<p>ALCALDÍA MAYOR DE BOGOTÁ D.C. GOBIERNO SEGURIDAD Y CONVIVENCIA Fondo de Prevención y Atención a Emergencias</p>	CONCEPTO TÉCNICO SOBRE NECESIDAD DE ESTUDIOS DETALLADOS DE AMENAZA Y RIESGO POR FENOMENOS DE REMOCIÓN EN MASA DENTRO DEL TRÁMITE DE LICENCIA URBANÍSTICA	Código:	GPR-FT-10
		Versión:	03
		Código Documental:

1.1 CONCEPTO TÉCNICO No. CT:	5495
1.2 ÁREA:	TÉCNICA Y DE GESTIÓN
1.3 COORDINACIÓN:	INVESTIGACIÓN Y DESARROLLO
1.4 REFERENCIA CRUZADA RADICADO FOPAE:	2009ER3414
1.5 RESPUESTA OFICIAL No.	RO-35404

2.1 SOLICITANTE:	CURADURÍA URBANA No. 1
2.2 PROYECTO:	Carrera 87D No. 128-68
2.3 LOCALIDAD:	11. Suba
2.4 UPZ:	28. El Rincón
2.5 BARRIO O SECTOR CATASTRAL:	Ciudad Hunza
2.6 DIRECCIÓN:	Carrera 87D No. 128-68
2.7 CHIP:	AAA0136JEWV
2.8 MANZANA CATASTRAL:	41
2.9 PREDIO CATASTRAL:	01
2.10 ÁREA (Ha):	0.265 (*)
2.11 FECHA DE VISITA:	Marzo 24 de 2009

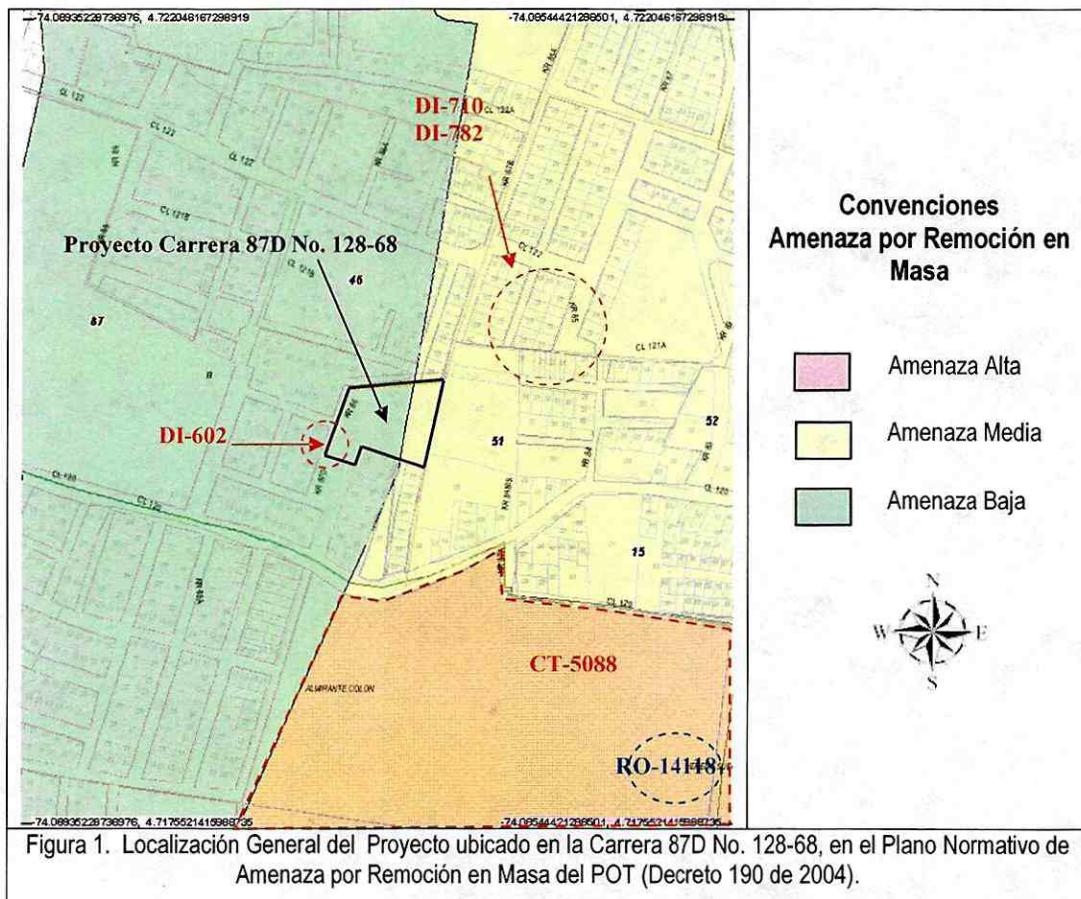
Conforme con el plano normativo de "Amenaza por Remoción en Masa" del Plan de Ordenamiento Territorial de Bogotá – POT, el sector donde se localiza el proyecto ubicado en la Carrera 87D No. 128-68, de la Localidad de Suba, se encuentra en una zona de AMENAZA BAJA y MEDIA por procesos de remoción en masa (Figura 1).

Mediante Diagnóstico Técnico DI-602 de 1999, la DPAAE atendió un reporte de emergencia en un sector del barrio "Rincón El Cóndor" ubicado entre la Carrera 85 y 86 entre calles 120 B y 121 (nomenclatura antigua, ver Figura 1); debido a que se presentó una acumulación de materiales y aguas de escorrentía superficial en las viviendas de la parte baja de la ladera y parte del escenario deportivo del barrio, producto de las lluvias y aguas negras y de la red de acueducto del barrio Guillermo Núñez ubicado en la parte alta de la ladera. Se

Mediante Diagnóstico Técnico DI-710 de 1999, la DPAE atendió un reporte de emergencia en el sector de la Calle 121 A con carrera 85 (nomenclatura antigua, ver Figura 1). En el sitio se encontró una ladera, de pendiente media a alta, conformada por material de relleno y suelo residual arcilloso, la cual presentaba una serie de grietas, que evidenciaban posibles fenómenos de reptación. Se identificó como causa probable de la inestabilidad, el aporte continuo de aguas lluvias y servidas, que saturaron paulatinamente el terreno, incrementando su peso, y ocasionando su movimiento. Se recomendó realizar terraceo de la ladera, la

La DPAE respondiendo a una consulta realizada por la Dirección de Planes Parciales de la Secretaría Distrital de Planeación (SDP) para el plan parcial "Mirador de Suba", emitió en Concepto Técnico CT-5088 de 2007 (ver Figura No. 1). En el mencionado concepto, la DPAE concluye que "[...] para incorporar los predios que se encuentran en zonas de amenaza media y alta por remoción en masa al desarrollo urbano de la ciudad, es necesario que se cumpla por parte del solicitante de la licencia de urbanización, previa adopción del plan parcial, con lo expuesto en el Artículo 141 del Decreto Distrital 190 de 2004 (POT) y dar aplicación a los términos de referencia de la resolución No. 227 de 2006, para adelantar el respectivo estudio detallado de amenaza y riesgo por remoción en masa que contemple los diseños de las medidas de mitigación". Adicionalmente se recomendó acogerse a la normatividad vigente para adelantar actividades de construcción dentro del predio, en particular lo correspondiente a Diseños estructurales, estudios de suelos y geotécnicos previstos por la Ley 400 de 1997 (Decreto 33 de 1998 – Normas Colombianas de Diseño y Construcción Sismorresistente NSR – 98) y tener en cuenta los espectros de diseño incluidos en el Decreto 193 de 2006 (por el cual se complementa y modifica el Código de Construcción de Bogotá D.C., se adoptan los espectros de diseño y las determinantes del estudio de Microzonificación Sísmica). Finalmente en el citado Concepto Técnico, se recomendó revisar y consultar la delimitación, condiciones y restricciones establecidas por la autoridad ambiental competente para determinar las condiciones del Plan Parcial respecto a la zona de protección ambiental correspondiente con los Cerros de Suba.
